关于Quidway S8500开展组播业务注意事项的公告

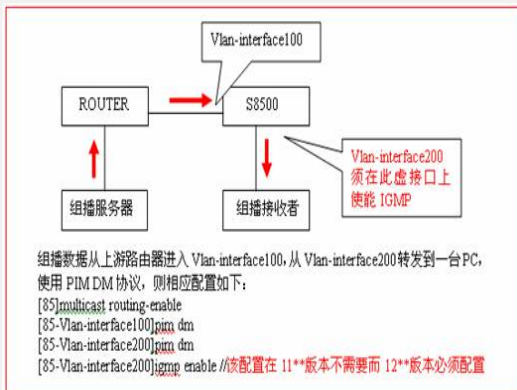
S8500交换机软件版本S8500-VRP310-12**版本在开展三层组播业务时，如果组播接收者直连S8500或者经由其他二层设备接入S8500，则需要在S8500对应虚接口上使能IGMP协议。

11**系列版本全局使能三层组播时，就默认在虚接口上使能IGMP，不需要手工配置IGMP ENABLE，因此将S8500软件版本从11**系列升级至12**系列时，如果遇到上述情况，须在对应虚接口上配置IGMP ENABLE，如下图所示。

请开展三层组播业务时，注意进行上述配置。
